Audi Q3/RSQ3 オンボードサプライコントロールユニットのプログラム改修

リコール届出番号	外-2942	リコール届出日	令和元年10月30日
基準不適合状態にあると認める構造、装置又は性能の状況及びその原因	方向指示器において、オンボードサプライコントロールユニットのプログラムが不適切なため、運転者が不点灯状態を判別できず、保安基準第41条（方向指示器の基準）に適合しないおそれがあります。		
改善措置の内容	全車両、当該コントロールユニットのプログラムを対策プログラムに書き換えます。

不具合発生箇所

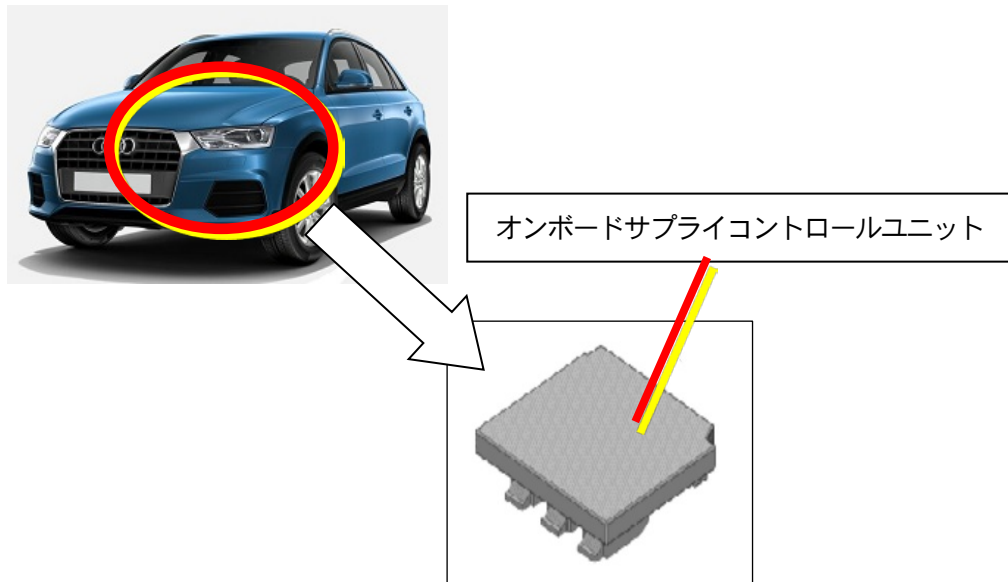
注： は、プログラム書き換え部を示す。
